ZMĚNOVÝ LIST STAVBY		Změna č: 1		
		Datum změny: 12.8.2020		
Název veř. zakázky: Revitalizace kanalizace a vodovodu, Rekonstrukce komunikace – RSP S71/2019/013				
Zhotovitel: PROFISTAV Litomyšl, a.s.				
Objednatel: Lesy České republiky, s. p., SZ Týniště nad Orlicí				
Název akce (majetku):	Charakter akce:	Číslo objektů:	Stavební díly:	
S71/2019/013	I -N IP NP			
Popis změny: na akci: Revitalizace kanalizace a vodovodu – RSP S71/2017/036 Revitalizace komunikace – RSP S71/2016/011 Dle dohody TDI + TDI-ext., projektanta a zhotovitele a dle zápisů ve stavebním deníku bylo dohodnuto: ZL 02-01 Rozšíření zpevněných ploch Vyasfaltování plochy stínoviště, demontáž a následná opětovná montáž lan, oprava betonové patky sloupu				
Zdůvodnění změny:				
Změna na žádost investora – lepší manipulace, skladovací plocha				
Posouzení změny - autorský dozor projektant		Datum:	Podpis:	
		25-09-2020		
Dopady:	do projektové dokumentace (Ano/Ne, DSPS):	Ne

Revitalizace vodovodu a kanalizace Týniště nad Orlicí

Geologické posouzení zpětného zásypu

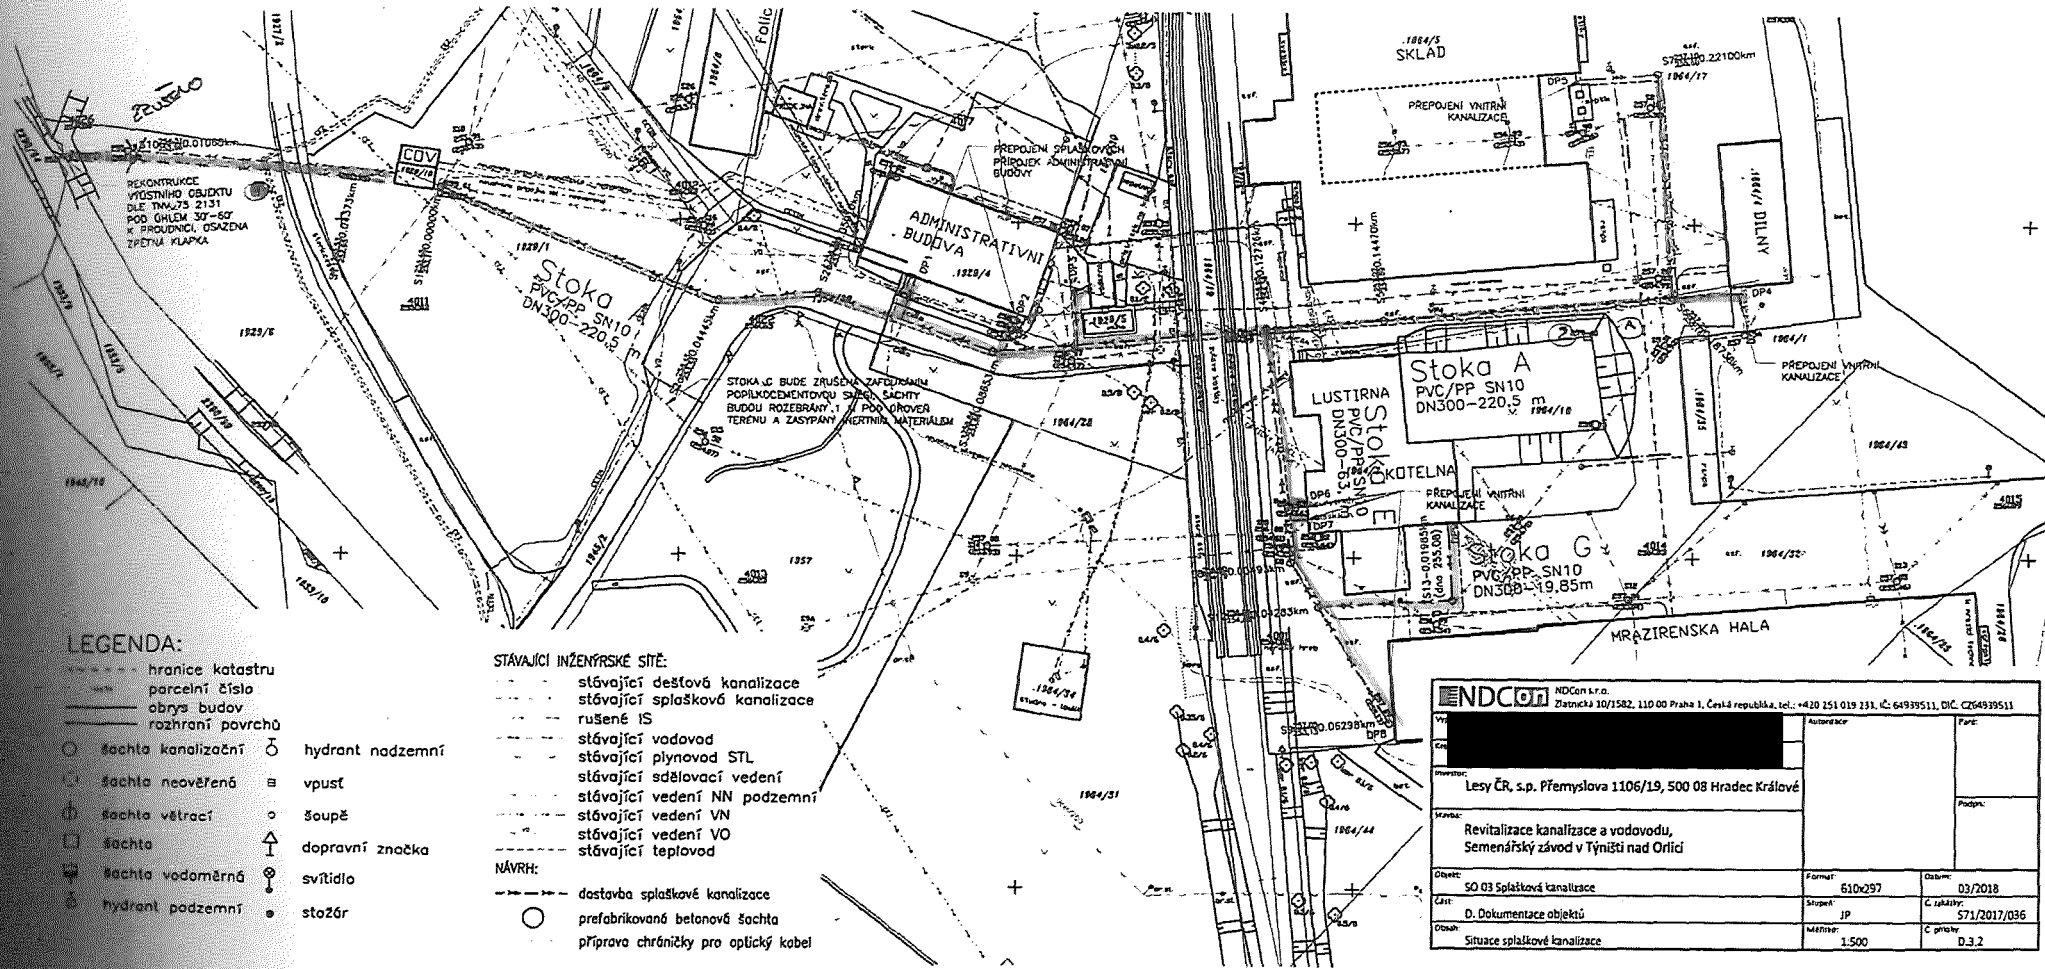
Změřený výsledek SZZ č.1; deformační modul $E_{def2} = 51,3$ MPa, vzhledem k požadavku pro zemní pláň komunikace $E_{def2} \geq 45$ MPa, lze označit jako vyhovující, ale při provádění zkoušky byl povrch zemní pláně citelně „rozhoupán“ přehutněním měřeného povrchu při přípravě výkopu bagrem na zkoušku. Druhá statická zkouška SZZ č.2 s výsledným $E_{def2} = 36,2$ MPa je již nevyhovující a měřená úroveň je zapotřebí sanovat hrubozrnným materiálem s optimální vlhkostí.

Vzhledem k použitým písčítým sedimentům s malou příměsí štěrků je nutné zónu zásypu provést např. formou sendviče, za použití zpětného zásypu štěrkopísky s kombinací se štěrkdrtí frakce 0-63 mm v poměru 50:50. Při vibračním hutněním vlhkých ŠP dochází k tzv. vytažení kapilárně vázané vody a k rozhoupání zásypu a s ohledem na absenci hrubozrnné složky je nutné ji tam uměle dodat.

Následná aktivní zóna komunikací bude kompletně nahrazena a zhutněna na dvě vrstvy pomocí ŠD frakce 0-63 mm v celkové tloušťce 50 cm.

Výše uvedenými způsoby mechanické sanace bude dosaženo vyhovujících deformačních charakteristik, zejména pak únosnosti zemní pláně $E_{def2} \geq 45$ MPa a následných konstrukčních vrstev. Povrch podkladní vrstvy se následně doporučuje podrobit kontrolnímu měření zkouškami zhutnění.

Geologické posouzení zpětného zásypu

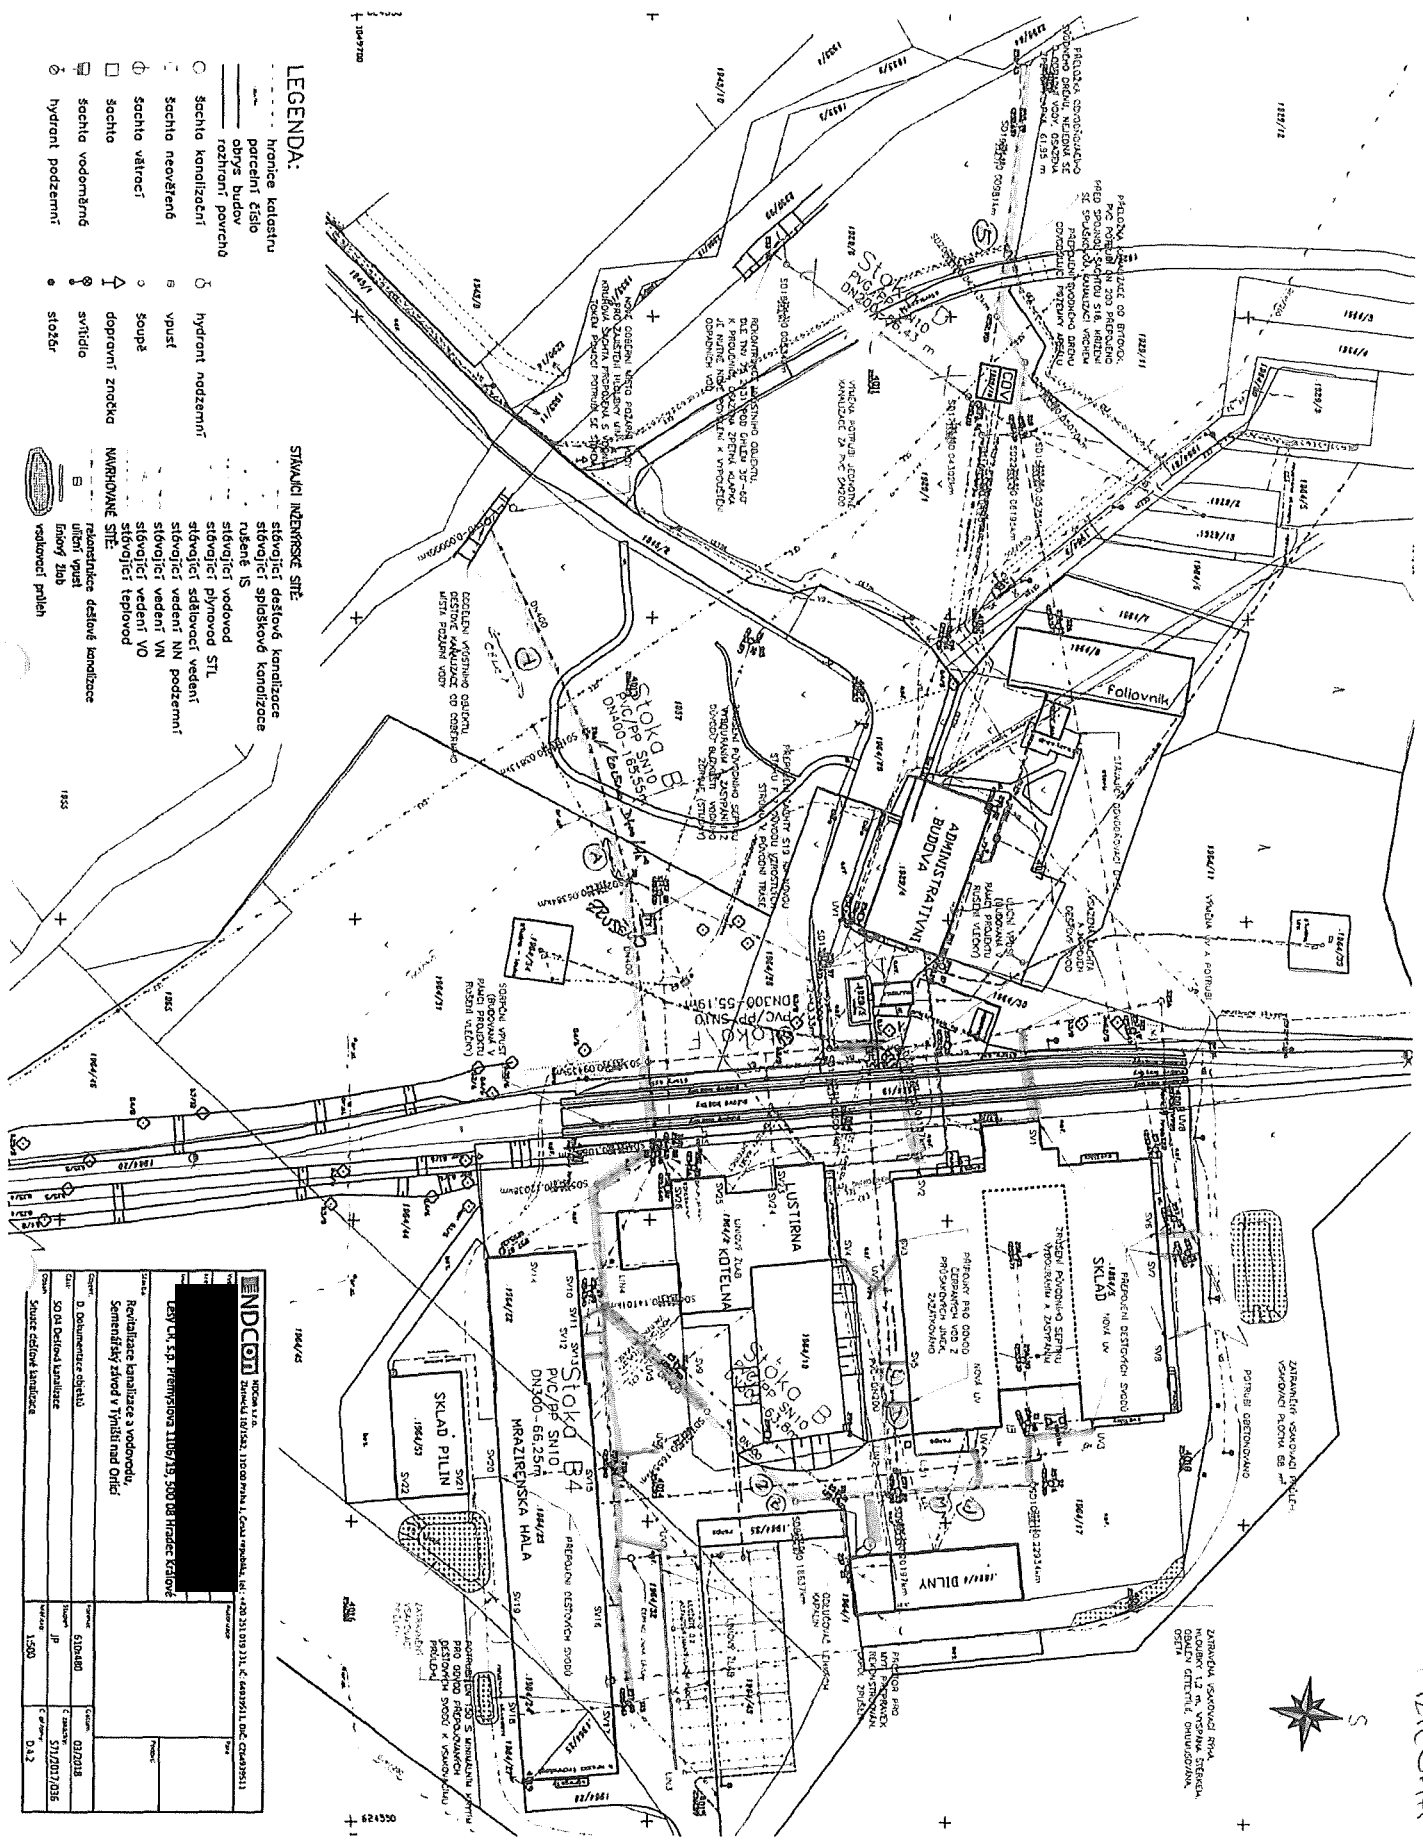
Změřený výsledek SZZ č.1; deformační modul $E_{def2} = 51,3$ MPa, vzhledem k požadavku pro zemní pláň komunikace $E_{def2} \geq 45$ MPa, lze označit jako vyhovující, ale při provádění zkoušky byl povrch zemní pláně citelně „rozhoupan“ přehutněním měřeného povrchu při přípravě výkopu bagrem na zkoušku. Druhá statická zkouška SZZ č.2 s výsledným $E_{def2} = 36,2$ MPa je již nevyhovující a měřená úroveň je zapotřebí sanovat hrubozrnným materiálem s optimální vlhkostí.

Vzhledem k použitým písčítým sedimentům s malou příměsí štěrků je nutné zónu zásypu provést např. formou sendviče, za použití zpětného zásypu štěrkopísky s kombinací se štěrkdrtí frakce 0-63 mm v poměru 50:50. Při vibračním hutněním vlhkých ŠP dochází k tzv. vytažení kapilárně vázané vody a k rozhoupaní zásypu a s ohledem na absenci hrubozrnné složky je nutné ji tam uměle dodat.

Následná aktivní zóna komunikací bude kompletně nahrazena a zhutněna na dvě vrstvy pomocí ŠD frakce 0-63 mm v celkové tloušťce 50 cm.

Výše uvedenými způsoby mechanické sanace bude dosaženo vyhovujících deformačních charakteristik, zejména pak únosnosti zemní pláně $E_{def2} \geq 45$ MPa a následných konstrukčních vrstev. Povrch podkladní vrstvy se následně doporučuje podrobit kontrolnímu měření zkouškami zhutnění.

Příčný řez A-A'

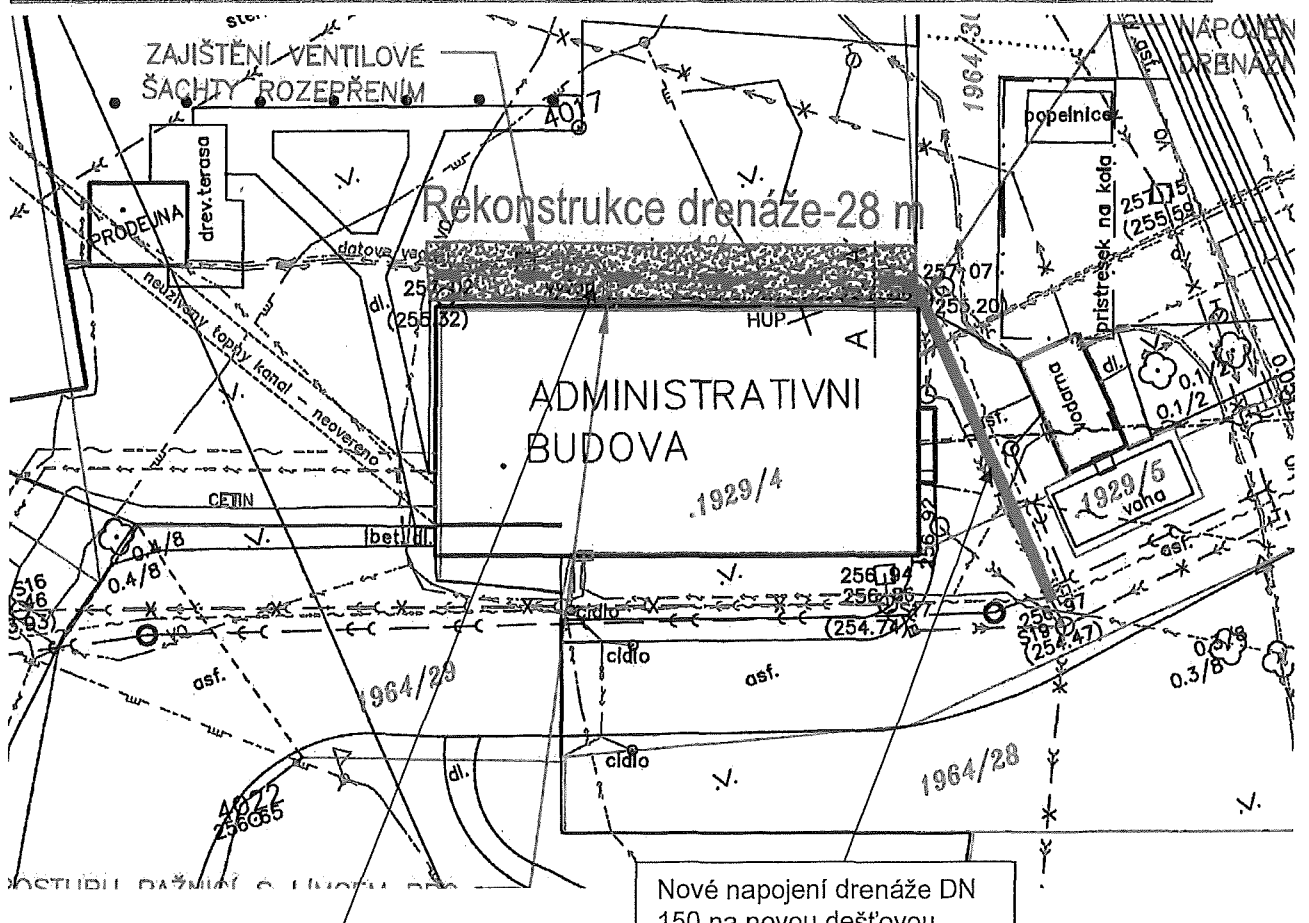
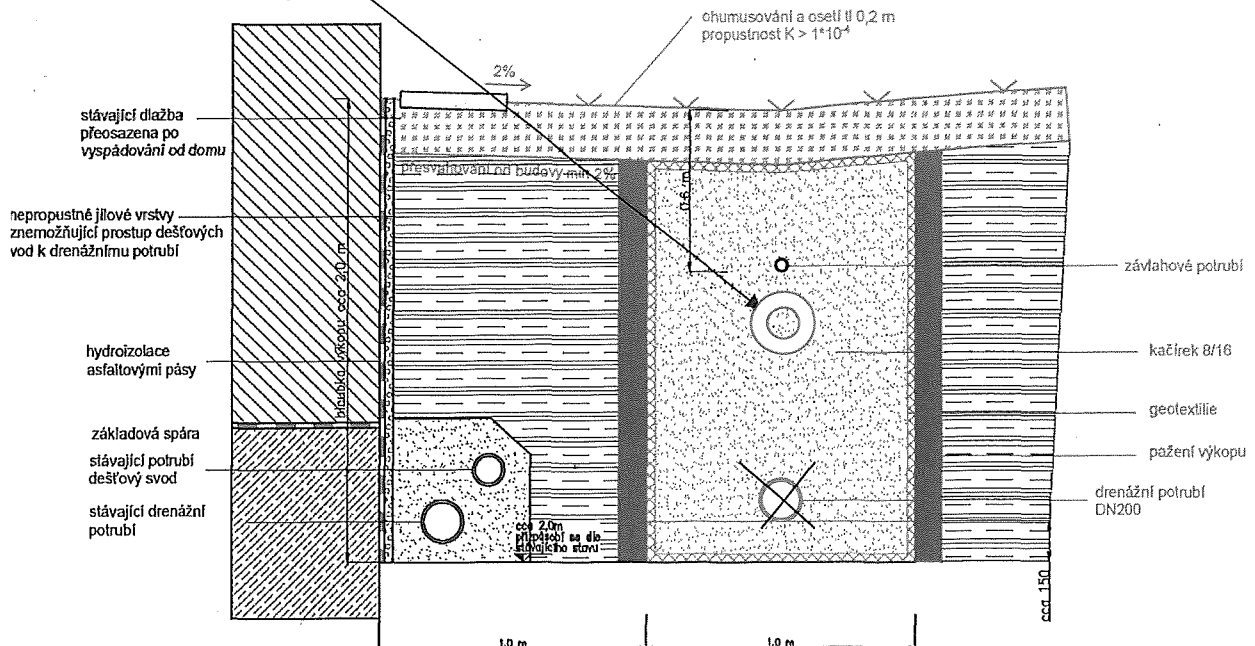
Ucpaná stávající šachta sutí

Nová drenáž uložená do hloubky cca 1m
Závlahové potrubí posunout osově mimo drenáž
